Città di Seregno – Piano Attuativo PAC 1 – Ambito di Via Milano, Via Allo Stadio in variante al piano delle regole

Parere tecnico sulla soluzione viabilistica
approntata dalla proponente.

10 Aprile 2017

rev.02

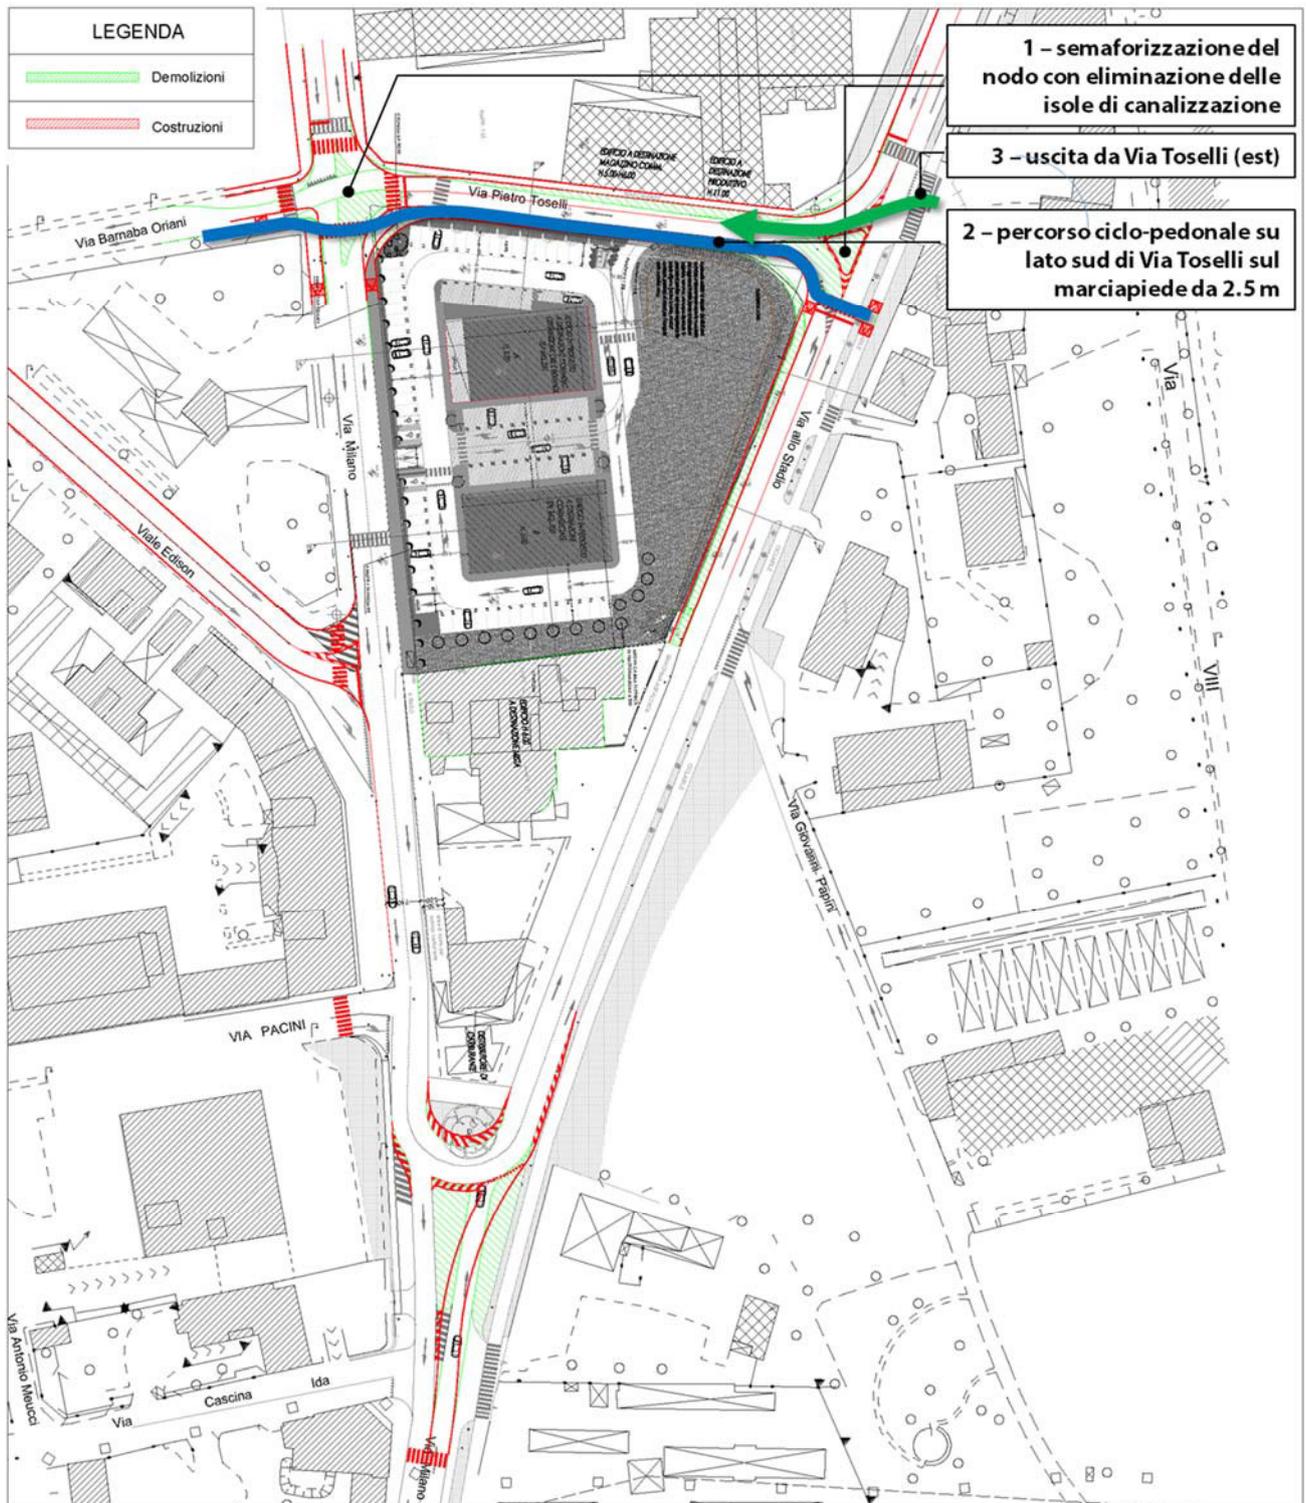
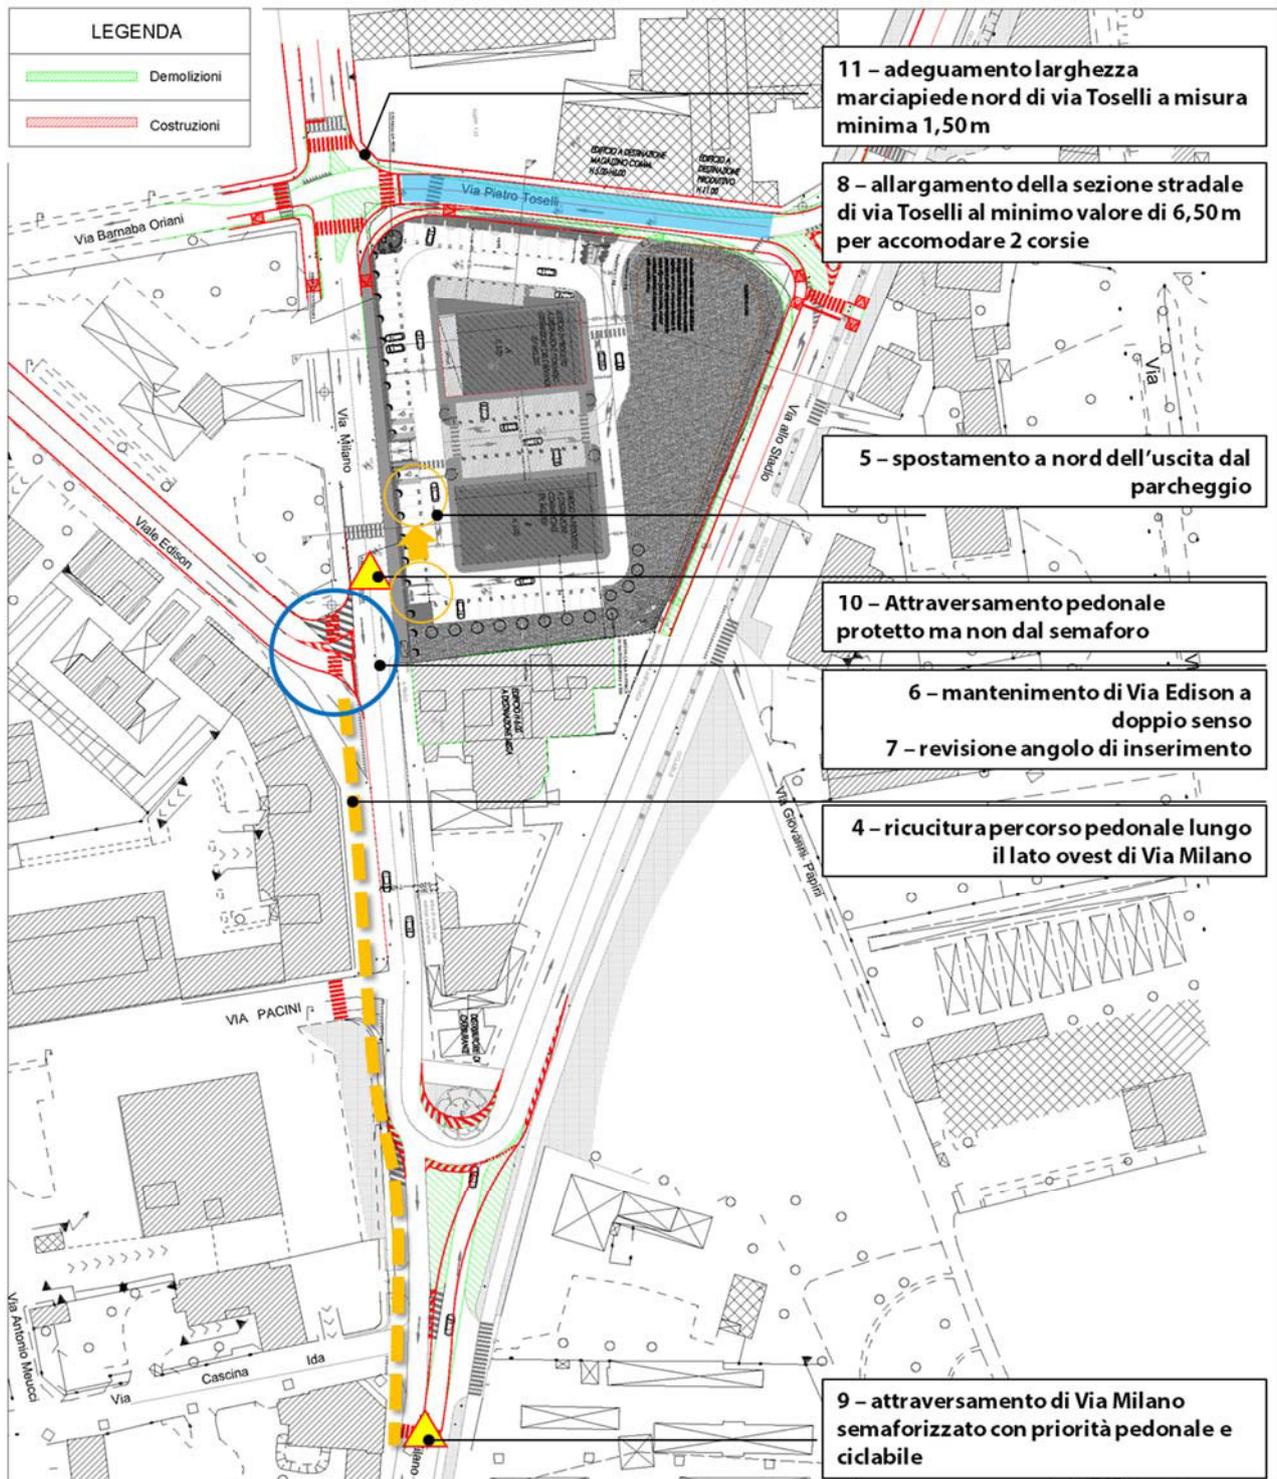
Nel complesso, l'impianto dell'intersezione può essere confermato tuttavia si suggerisce di integrare la progettazione del nodo con i seguenti aspetti:

1. Prevedere il funzionamento dell'intero nodo mediante regolamentazione semaforica con l'installazione di lanterne su tutti i punti di conflitto al fine di garantire la sicurezza dei pedoni e ciclisti in attraversamento e assicurare la sincronizzazione del funzionamento con le intersezione semaforizzate presenti poco più a sud.

2. Prevedere l'inserimento di un percorso di collegamento ciclo pedonale lungo il lato sud di via Toselli. Questo elemento avrebbe il duplice scopo di riconnettere l'asse Ciclopedonale portante di via allo stadio con i quartieri Sant'Ambrogio, San Carlo e Crocione ad ovest e assicurare un migliore raccordo geometrico all'intersezione Toselli - Milano.

3. Incoraggiare un disegno più urbano del nodo Toselli/Allo Stadio e garantire uscita dalla via Toselli (est)
4. Sanare, con l'occasione, la discontinuità del percorso pedonale lungo il margine occidentale della Via Milano tra le vie Pacini ed Edison, riorganizzando di conseguenza anche la sosta. Analogamente, è opportuno sanare l'assenza di marciapiedi lungo il lato orientale della stessa tratta.

5. Dettagliare l'accessibilità del PAC-1 per le componenti pedonali e TPL.
6. Non si riscontra la necessità di istituire il senso unico lungo via Edison e si incoraggia la riduzione della carreggiata e dell'angolo di immissione per favorire una maggiore sicurezza della manovra e contenerne le velocità anche in condizioni di scarso traffico.

7. A seguito del mantenimento del doppio senso di marcia lungo via Edison, si ritiene necessario spostare il punto di uscita dal parcheggio del PAC-1 a nord per evitare l'allineamento con la via Edison al fine di eliminare qualsiasi possibilità di manovre di attraversamento ad angolo retto.

Si faccia riferimento all'immagini seguenti per maggiore chiarezza circa le indicazioni per la modifica progettuale.
